**VYSVĚTLENÍ a DOPLNĚNÍ ZADÁVACÍ DOKUMENTACE (dále také jen jako VD ZD)
dle ust. § 98 zákona č. 134/2016 Sb., o zadávání veřejných zakázek (dále jen
„zákon“)
č.XVIII**

Název veřejné zakázky:	Generální dodavatel stavebních prací vč. zajištění restaurátorské práce – opakovaná
Zadavatel:	Městská knihovna Kutná Hora, příspěvková organizace
Sídlo:	Husova 145, 284 01 Kutná Hora
IČ:	62951491
Zastoupený:	Mgr. Gabrielou Jarkulišovou, ředitelkou knihovny
Kontaktní osoba:	Mgr. Jiří Kolář, pověřený administrací veřejné zakázky

Žádost o vysvětlení č. 18

**„Rekonstrukce objektu bývalé základní školy J. A. Komenského v Kutné Hoře“,
evidenční číslo zakázky Z2019-033174**

735.	SP	ZA/43	ZA/43 uchycovací konzole do instalačního podlahového kanálu v 1.PP pro osazení potrubí	soubor	1,0	—	1,000		—	—
------	----	-------	--	--------	-----	---	-------	--	---	---

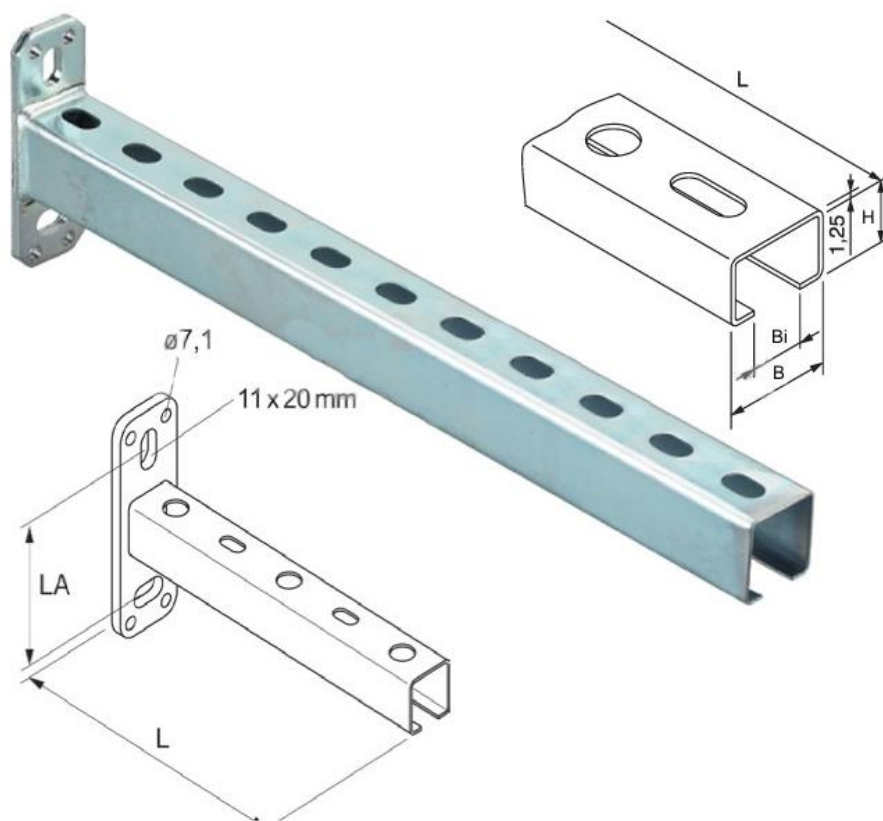
Vzhledem k tomu, že v projektu není přesná specifikace pol ZA/43 ,množství a rozměry konzol. S ohledem na transparentní ocenění žádáme zadavatele o poskytnutí přesné specifikace k výše uvedené položce.

ZA/43 - Konzole pozinkovaná (1,25mm) 28/30 x 500mm vč. objímek pro kotvení potrubí ... 90 ks

Navržené kotvy lze nahradit i alternativními systémovými kotvami konkrétního výrobce pro použití příslušné potrubí (vodovod, UT). Požadovaná nosná funkce a proziskozní ochrana zinkování je podmínkou.
